CONCEPTO TÉCNICO SOBRE NECESIDAD DE ESTUDIOS DETALLADOS DE AMENAZA Y RIESGO POR FENOMENOS DE REMOCIÓN EN MASA DENTRO DEL TRÁMITE DE LICENCIA URBANÍSTICA	Código:	GPR-FT-10
		Versión:	04
		Fecha de revisión:	21/06/2011

1.1 CONCEPTO TÉCNICO No. CT:	7253
1.2 ÁREA:	Análisis y Mitigación del Riesgo
1.3 COORDINACIÓN:	Estudios y Conceptos Técnico
1.4 REFERENCIA CRUZADA RADICADO FOPAE:	2013ER26140
1.5 RESPUESTA OFICIAL No.	RO-68260

2.1 SOLICITANTE:	Curaduría Urbana No.2
2.2 PROYECTO:	Caza Amaya
2.3 LOCALIDAD:	1 - Usaquén
2.4 UPZ:	14 – Usaquén
2.5 BARRIO O SECTOR CATASTRAL:	Santa Ana
2.6 DIRECCIÓN:	Calle 112 No.1-03
2.7 CHIP:	AAA0102CMJZ
2.8 MANZANA CATASTRAL:	44
2.9 PREDIO CATASTRAL:	16
2.10 ÁREA (Ha):	0.0624 (*)
2.11 FECHA DE VISITA:	Febrero 18 de 2014

Figura 1. Localización general del proyecto ubicado en el predio de la Calle 112 No.1-03, en el Plano Normativo de Amenaza por Remoción en Masa del POT (Decreto 364 de 2013), el cual se encuentra en Amenaza Media y Alta.

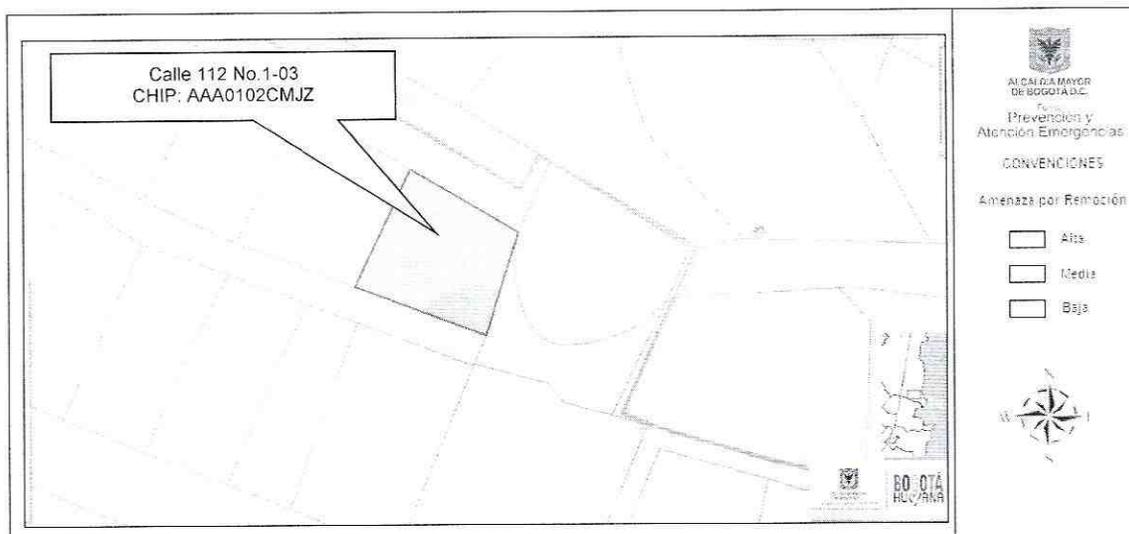
Conforme con el plano normativo de “Amenaza por Remoción en Masa” del Plan de Ordenamiento Territorial de Bogotá–POT, el sector en el que se localiza el proyecto ubicado en el predio de la Calle 112 No.1-03, de la Localidad de Usaquén, se encuentra en una zona de Amenaza Media y Alta por procesos de remoción en masa (Figura 1).

Fotografías 1 y 2. Predio donde se desarrollará el proyecto de la Calle 112 No.1-03 de la localidad de Usaquén. Así mismo, se observa la calle 112, que sirve acceso al proyecto y la valla informativa de la Curaduría Urbana No.2.

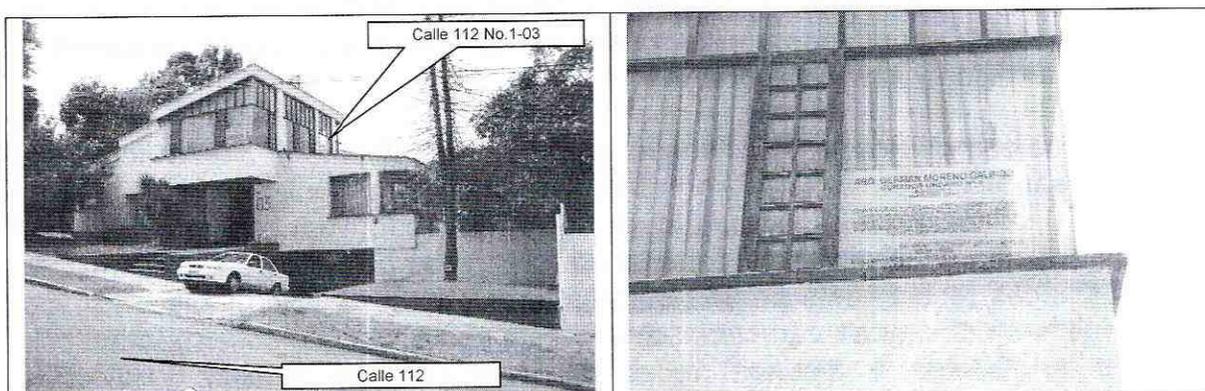
De acuerdo a la inspección visual realizada durante la visita técnica en el predio se encontró una edificación de dos (2) pisos y un semisótano, construida con mampostería de bloque de arcilla y sistema estructural de muros de carga.

Es importante anotar, que en el momento de la visita no se observaron procesos de remoción en masa activos de carácter local ni general del terreno, ya que no se encontraron evidencias de ellos en la zona de influencia del proyecto.

Teniendo en cuenta los aspectos observados y evaluados en este concepto técnico, se considera que para la construcción del proyecto ubicado en el predio de la Calle 112 No.1-03, en la Localidad de Usaquén, **NO SE REQUIERE** adelantar la FASE II del estudio detallado de amenaza y riesgo por remoción en masa, de acuerdo con lo establecido en la Resolución 227 de 2006; por otra parte, esto no exime al constructor del cumplimiento del resto de la normatividad vigente (Norma Sismo Resistente – Código de Construcción – Resolución de Legalización, etc.).
